Une brève analyse du projet exposé par la Mairie

Réflexion proposée par UrbaNef sur les planches #4 et #5 dans l'étude du projet municipal :

Document de réflexion dans le cadre de la concertation prévue par le législateur

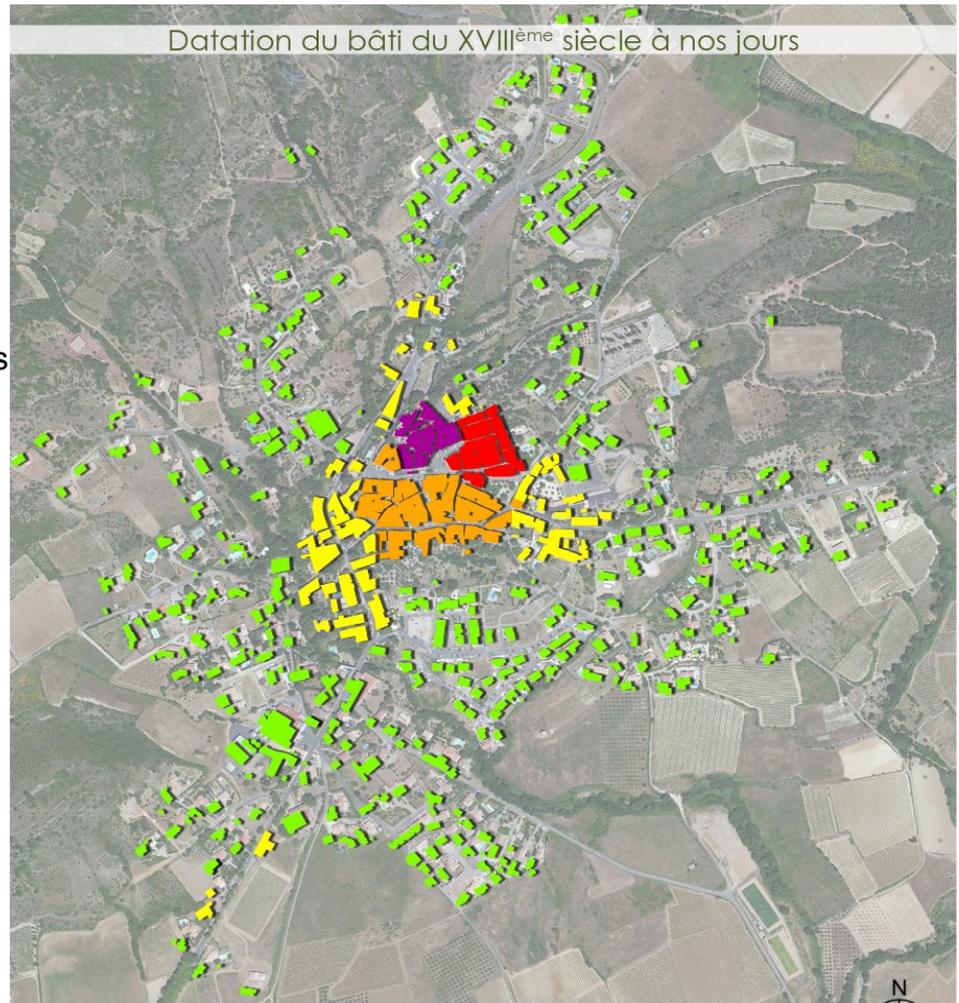
La limite proposée de la zone urbanisée est tracée en vert

Les dents creuses proposées dans l'étude OMLB sont en violet.

Les dents creuses ou assimilées non mentionnées dans l'étude sont en orange, sont proposées par UrbaNef en suivant la même « logique » que l'étude réalisée par OMLB

Les 3 points bleus montrent 3 cas similaires traités de 3 façons différentes

Les points rouges sont autant de sujets de réflexion qui relèvent du « deux poids, deux mesures », et qui justifieraient une concertation approfondie devenue nécessaire pour éviter tout malentendu, toute connivence ou tout favoritisme, et surtout pour éviter les sources de rancœurs et les conflits qui pourraient survenir, justement à cause de décisions prises par quelques uns sans véritable concertation, à l'abri des regards de la population.

- A l'Ouest, les parcelles 471, 702, 723, 724 et 730, situées en périphérie de la zone U prévue sur le PADD ne sont pas entourées de parcelles bâties ou de voiries sur leur coté Ouest, par conséquent, **ce ne sont pas des dents creuses**.

- ◆ Si on envisage des constructions sur ces parcelles ce qui est tout à fait possible par la seule volonté du Maire, on pourrait se demander pourquoi ce ne serait pas possible sur les parcelles 581, 700, 702, 814, 833, qui sont attenantes et dans la même configuration. Pourquoi vouloir les éviter dans le zonage ?

- A l'Est, route de Fontès, trois parcelles attenantes, 556, 557a, 559a, situées en périphérie de la zone prévue U sur le PADD ne sont pas entourées de parcelles bâties ou de voiries sur leur coté Nord, ce ne sont donc pas des dents creuses, d'ailleurs deux de ces parcelles sont des parcelles agricoles (subdivisions fiscales [a]).

- ◆ Si on envisage une **préservation des espaces agricoles** à Neffies comme le bureau d'étude nous l'a annoncé en réunion publique, alors **pourquoi envisager des constructions sur ces parcelles agricoles**. Pourquoi vouloir rendre ces terres constructibles ? On pourrait se demander à qui appartiennent ces parcelles et s'il n'y a pas de conflit d'intérêt ou des arrangements organisés par certains élus, y compris en ce qui concerne les modalités d'appel d'offres ?

- Sous la route de Fontès, deux autres parcelles 169 et 559, situées en périphérie de la zone prévue U sur le PADD ne sont pas entourées de parcelles bâties ou de voiries sur leur coté Sud, ce ne sont donc pas des dents creuses.

- ◆ Toutefois si on peut comprendre que ces parcelles ont été considérées comme des dents creuses pour des soucis d'alignement, comment se fait il que cet aménagement n'ait pas été appliqué aussi à certaines autres parcelles qui sont dans le même cas de figure, par exemple à la pointe Sud du village, ou pour la parcelle 136, à l'Est, qui a probablement été oubliée par erreur.

- Au Sud-Ouest, entre la route de Roujan et le chemin des Geissières, plusieurs parcelles forment des renforcement à l'intérieur de la zone U dessinée en pointillés. Il faudrait peut-être envisager aussi un alignement de la zone U à ces emplacement comme c'est envisagé ailleurs.

- A l'est, pourquoi des maisons construites il y a 20 ans ne sont pas intégrées en zone U alors que d'autres maisons plus récentes qui se trouvent dans la même configuration sont portées en zone U ? Nous avons relevé **trois cas de figures identiques traités de trois façons différentes** que nous avons marqué d'un point bleu sur le plan.

- Enfin, pourquoi d'authentiques dents creuses, situées un peu partout dans le village, et dont certaines sont pourtant proches de la Mairie ou des écoles, ne sont elles pas répertoriées ? Certaines parcelles sont enclavées, mais d'autres ne le sont pas, comme par exemple les parcelles que nous avons répertoriées en orange sur le plan, portant les numéros 8, 2, 21, 45, 750, 419a, 484, 99, 542, 520a, 89, 582,72, 539, 765.

Le document ci-contre émane de la Direction Régionale de l'Alimentation, de l'Agriculture et de la Forêt Languedoc-Roussillon-Midi-Pyrénées, [le ministère de l'agriculture en région](#).

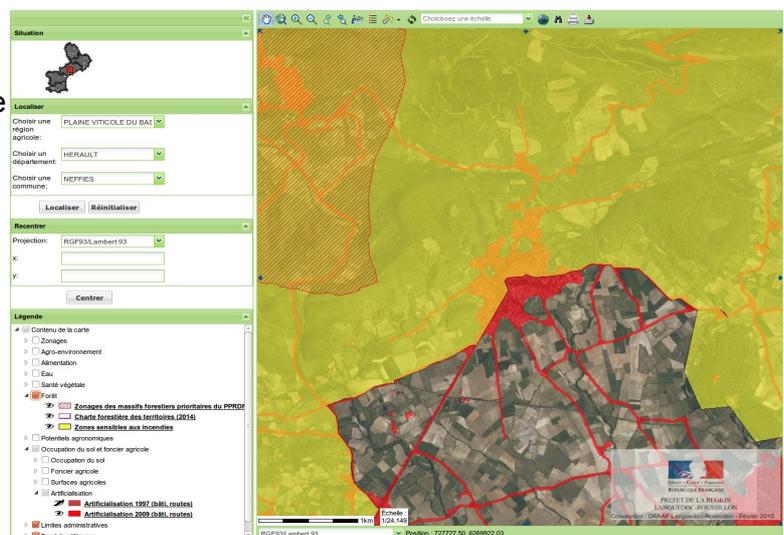
On remarquera par ailleurs que l'étude conduite par OMLB, curieusement, ne fait aucune mention de ces zones à risques portées sur le PPRI et qui s'étendent sur les trois quarts de la périphérie du village, du Sud Ouest à gauche de la route de Roujan, jusqu'au Nord de la route de Fontès, à l'est, comme l'indiquent clairement les services de l'état ([source Draaf](#)) :

C'est une superposition de la couche Artificialisation des sols, en rouge, liée aux zones bâties et aux voiries, et de la couche du Plan de Prévention des Risques d'Incendie, en jaune, liée aux zones d'aléas de feux.

Le plan d'étude publié par la Mairie ne reflète pas tout à fait la réalité du terrain

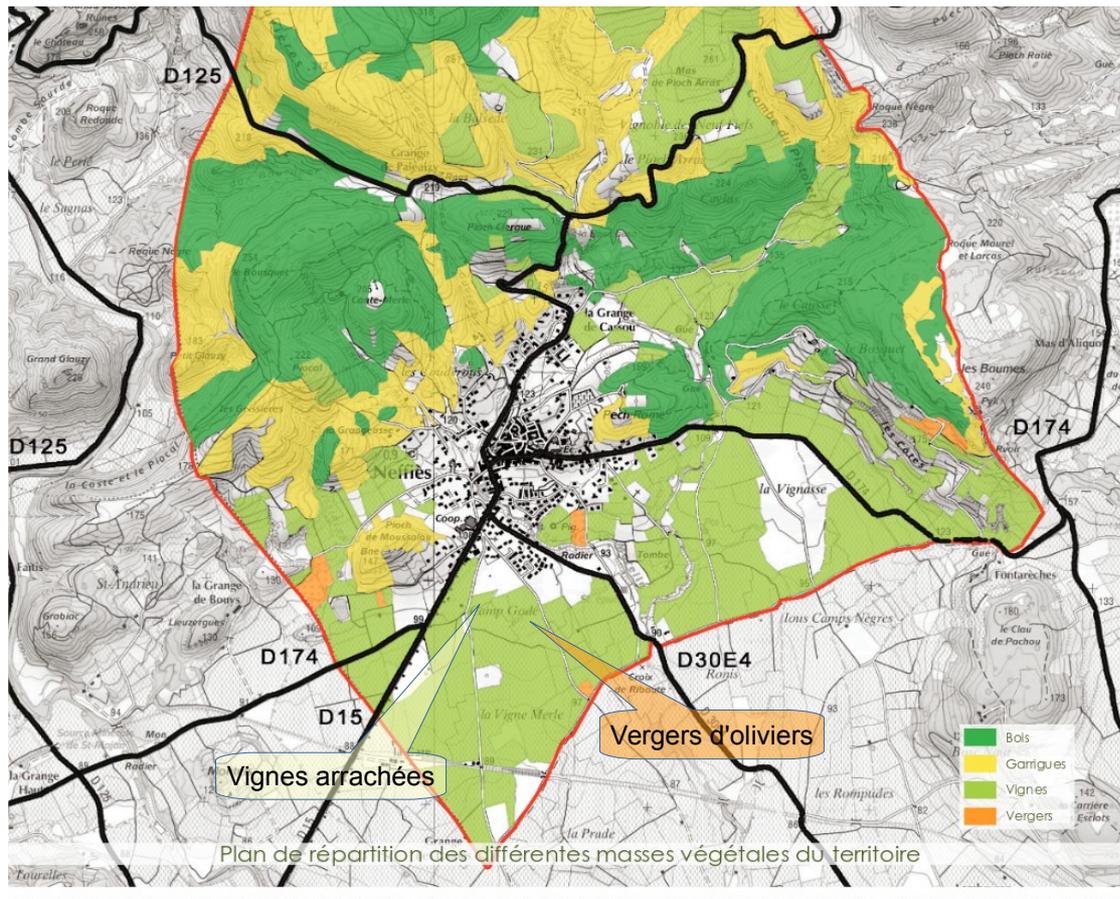
Au Sud de Neffîès, des vignes ont été arrachées en prévision du projet de la Mairie pour réaliser les Sénioriales. Dans cette étude, ces vignes ont été mentionnées comme encore plantées en vigne alors qu'en réalité, ce ne sont plus des vignes depuis deux ans.

Les parcelles portées en blanc ont été arrachées depuis une vingtaine d'années dans cette zone à cause de la déficience hydrique, mais certaines parcelles arrachées sont encore mentionnées dans ce plan comme encore plantées en vigne alors qu'elles ne le sont plus depuis longtemps. **Le plan d'étude ne reflète pas la réalité sur le terrain.**

D'importants vergers d'oliviers plantés depuis plus de vingt ans au Sud de Neffîès ont aussi été mentionnés à tort comme étant des vignes, certainement par erreur.

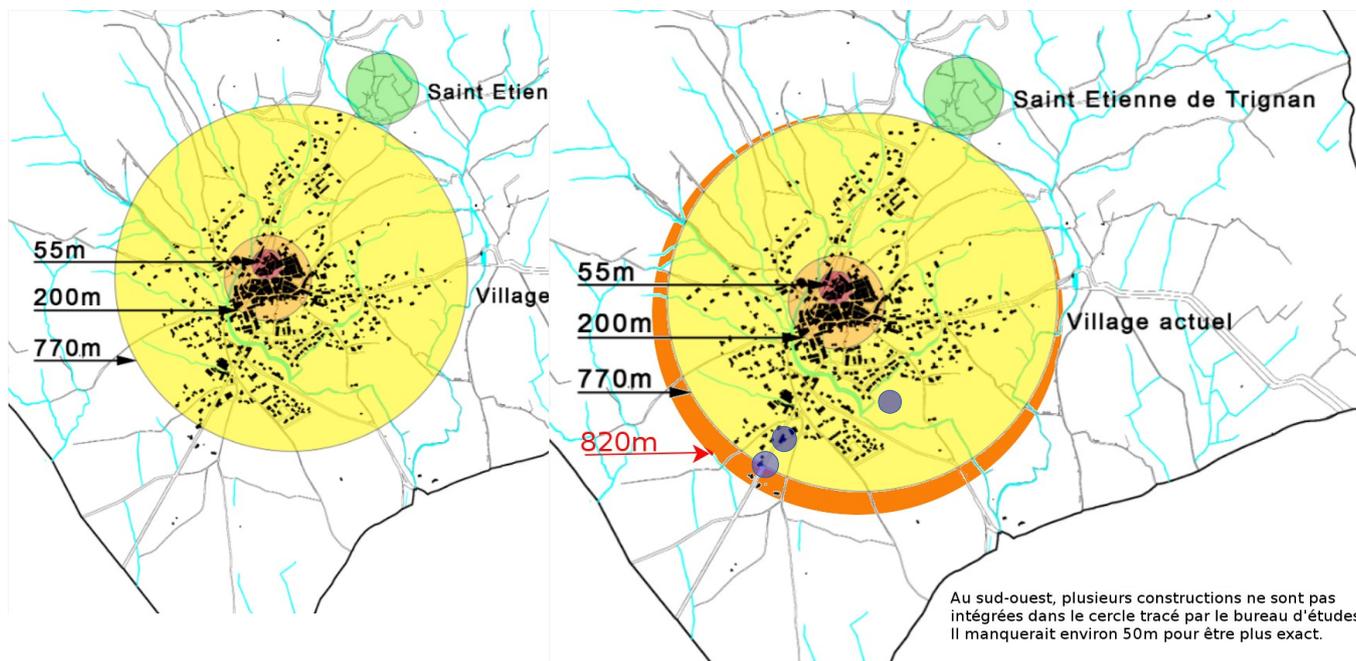
La distance de la sortie Sud de Neffies à l'entrée de Roujan est de deux kilomètres.
La distance de la sortie Nord de Neffies à l'entrée de Roujan est de quatre kilomètres.
La distance de la sortie Est de Neffies à l'entrée de Roujan est de quatre kilomètres aussi.

Cependant les conditions de circulation de la RD15 sont différentes à l'intérieur du village.

Il faut deux minutes de trajet pour aller de la sortie Sud de Neffies à l'entrée de Roujan.
Il faut entre six et douze minutes de trajet pour se rendre à Roujan depuis Neffiès-Nord ou Neffiès-Est, selon les horaires et la circulation (sortie d'école, ramassage des ordures).
